ROMA, VIA

Descrizione prestazionale dell'intervento

Foto del rilievo

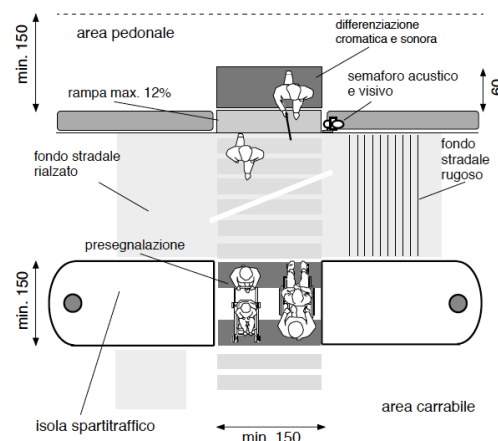
Criticità

Assenza di **segnalazione tattile** per non vedenti in prossimità di attraversamento pedonale.

Adeguamento di attraversamento pedonale tramite **nuova realizzazione di segnaletica tattile a pavimento** (segnale pericolo valicabile), **posta trasversalmente alla direzione** di marcia. La segnaletica tattile di profondità 40 cm e larghezza uguale alla zebra, serve ad evidenziare la delimitazione tra sede pedonale e carrabile. In caso di isola salvagente, la segnaletica sarà ripetuta all'inizio e alla fine dell'isola come preavviso di attenzione; ciascuna di queste bande avrà una profondità minima di 40 cm.

Il materiale da utilizzarsi deve essere consono al contesto in cui si trova. Sono da evitarsi materiali in gomma incollati ma bensì piastrelle di ceramica, pietra lavorata in superficie o materiale autobloccante. Prevedere sempre l'intercettazione sul marciapiede quando si è in presenza di un attraversamento.

Alzare la quota stradale
